AlA DVA DEC 000514 del 16/09/2011: istanza di modifica non sostanziale raffinato 1

Riferimento: Decreto DVA\_DEC - 2011 - 0000514 del 16/09/2011 - Autorizzazione Integrata Ambientale per l'esercizio dell'impianto chimico della società versalis spa (ex Polimeri Europa S.p.A.) sito nel comune di Brindisi

Oggetto: Comunicazione ai sensi dell'art. 29-nonies, comma 1 del D.Lgs. 152/06 e s.m.i.-ricezione raffinato 1.

# Istanza di modifica non sostanziale Stabilimento di Brindisi (BR) - Relazione tecnica – ricezione raffinato 1

Fig. 3: Schema a blocchi circuiti butileni&GPL assetto modificato con P30B in marcia

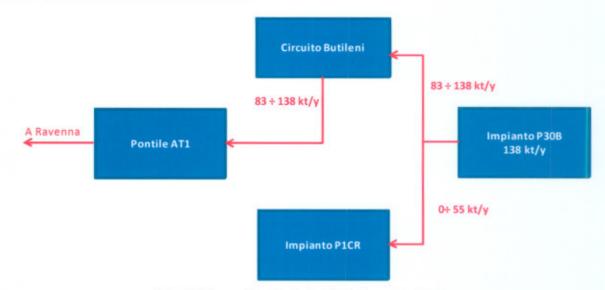
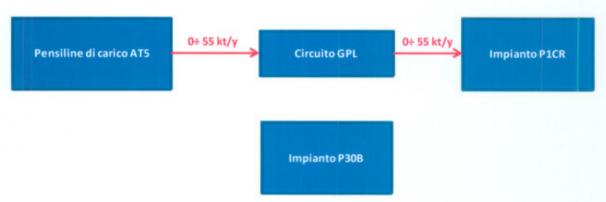
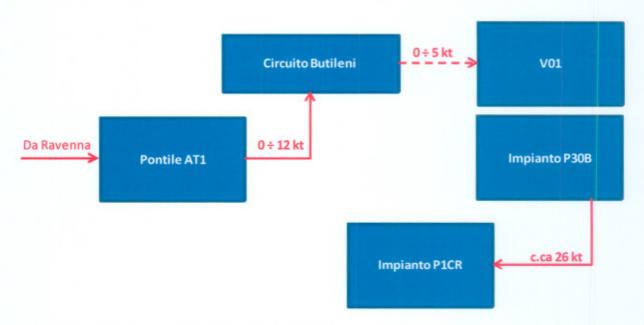
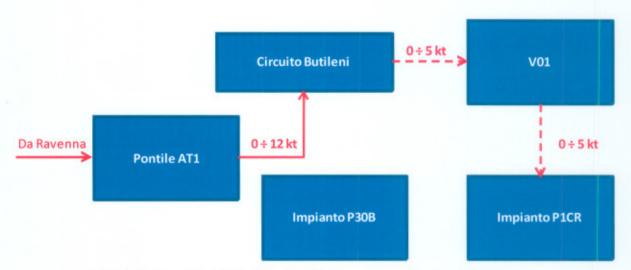
L'intervento di modifica oggetto della presente relazione tecnica consiste nell'utilizzo del circuito butileni e, quando richiesto, del circuito GPL, al fine di poter ricevere via nave cisterna i butileni; a tale scopo i circuiti non vengono modificati ma solamente utilizzati in modalità differente.

- Nel mese di settembre l'impianto di produzione butadiene di Brindisi P30B verrà a sua volta fermato per circa due mesi; nell'arco temporale della fermata dell'impianto di produzione ETBE/n-butano di Ravenna sono quindi previsti due diversi assetti:
- 1. Impianto P30B in marcia: i butileni da esso prodotti verranno interamente inviati ai forni di cracking; i butileni provenienti da Ravenna verranno stoccati nelle sfere e nel serbatoio tumulato V01;
- 2. Impianto P30B fermo: i butileni provenienti da Ravenna verranno stoccati sia nelle sfere, sia nel serbatoio tumulato V01.

La linea normalmente adibita all'invio dei butileni a Rayenna via nave verrà utilizzata in verso contrario per scaricare la nave cisterna carica di butileni provenienti da Ravenna ed inviare il prodotto alle sfere di stoccaggio; le pompe normalmente adibite al trasferimento dei butileni al pontile saranno utilizzate, quando necessario, per l'invio a stoccaggio in V01 dei butileni.

Il tumulato V01 è adibito allo stoccaggio di GPL e, per quanto riportato al Paragrafo 2, è adeguato allo stoccaggio dei butileni senza necessità di modifiche impiantistiche.
